**OGGETTO: Procedura di Verifica di Ottemperanza (V.O. 61), ai sensi dell'art. 185 del D. Lgs. 163/2006, relativa al progetto definitivo "Collegamento autostradale Asti - Cuneo. Tratto 1, Lotto 6. Tangenziale di Cuneo". Notifica esito istruttoria.**

**Parere n. 457 del 10.06.2010**

<p><b>Progetto:</b></p>	<p>Verifica di Ottemperanza ex art. 185, c. 4, D.Lgs. n. 163/2006 "Autostrada Asti - Cuneo - Tratto I- Lotto 6 - Tangenziale di Cuneo" "Collegamento autostradale Asti-Cuneo lotto 1-6 Tangenziale di Cuneo"</p>
<p><b>Proponente:</b></p>	<p>ANAS S.p.A.</p>

Figura 2 - variante I

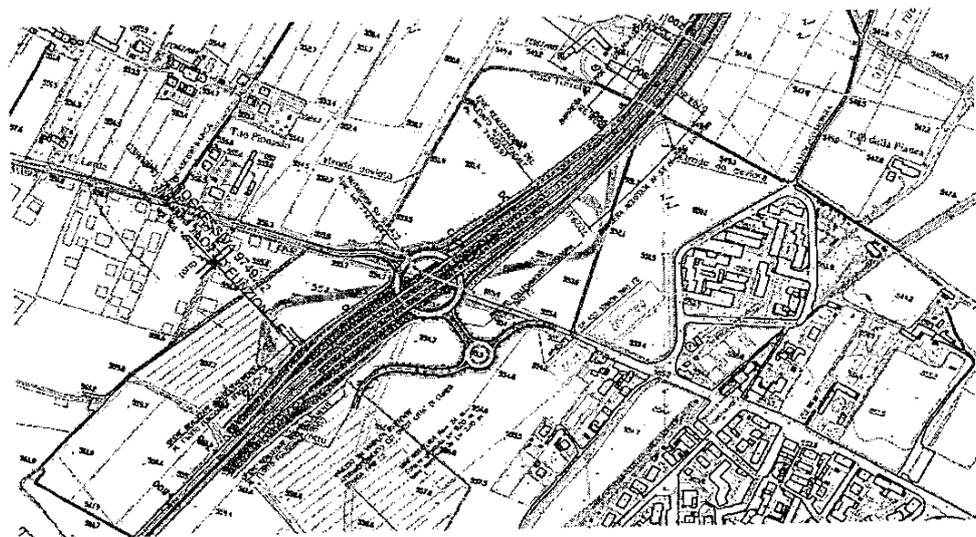
*"Il disegno dello Svincolo con la S.P. 422 e l'attraversamento Est- Ovest della Città dovrà essere ristudiato al fine di ridurre il più possibile l'occupazione di suolo";*

La rotatoria sviluppata nel progetto preliminare è stata profondamente rivista nel tentativo di dare un assetto più compatto al sistema di svincolo, migliorandone le connessioni con la S.P. 422 - Via Valle Maria.

Figura 3 – variante II

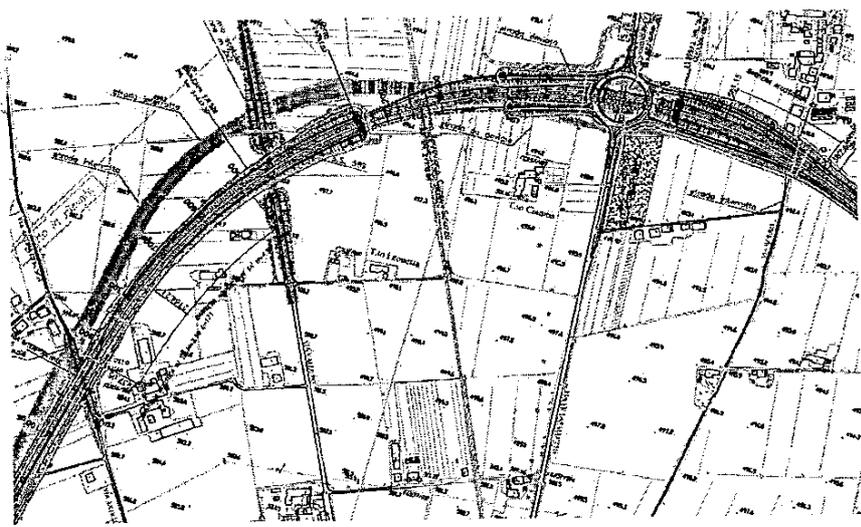
"Dovrà essere modificato il tracciato in corrispondenza della Cascina Leonotto, riducendo e traslando il flesso dell'asse stradale nel tratto compreso tra le sezioni 171 e 164 in modo da occupare marginalmente anche terreni di proprietà del Comune di Cuneo;

"Dovrà essere verificata la possibilità di introdurre una modifica al tracciato in corrispondenza del tratto compreso tra le sezioni 157 e 160 rendendo equidistante l'asse stradale tra l'insediamento di "Torre Allione" e i fabbricati di via Antica di Busca n.101, in modo che venga allontanato il medesimo asse stradale dall'insediamento di tetto S. Giacomo in corrispondenza delle sezioni n. 155 e 153;

Le richieste di modifica del tracciato, al fine di poterlo allontanare da alcuni insediamenti, ha imposto la revisione di un intero tratto che va dalla pk 3+600 circa alla pk 1+600 e che ingloba i due segmenti segnalati.

La traslazione ha coinvolto anche il tratto in viadotto nella sua configurazione planimetrica (la sua lunghezza risulta invariata), senza comunque produrre ripercussioni in ordine al coinvolgimento di nuovi nuclei e/o insediamenti rurali.

Figura 4 – variante III

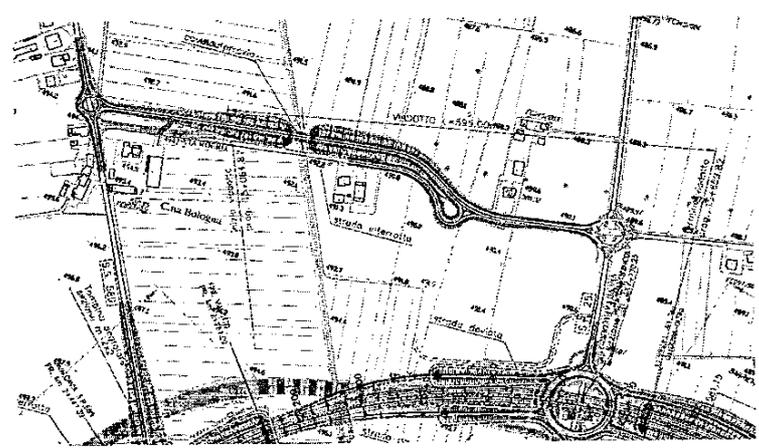
Variante n°3 rotatoria per l'immissione del collegamento tra la ex S.S. 589 e la S.P. 25, su Via Valle Po

La variante è stata recepita con la predisposizione di una rotatoria sulla S.R. 589 – Via Valle Po in un'area ancora libera tra gli insediamenti posti lungo la suddetta viabilità.

Tale inserimento ha comportato anche una leggera traslazione del tracciato del collegamento nel tratto terminale, con beneficio del nucleo di C.na Bologna, in quanto sia l'innesto sia la strada si collocheranno in una posizione leggermente più defilata.
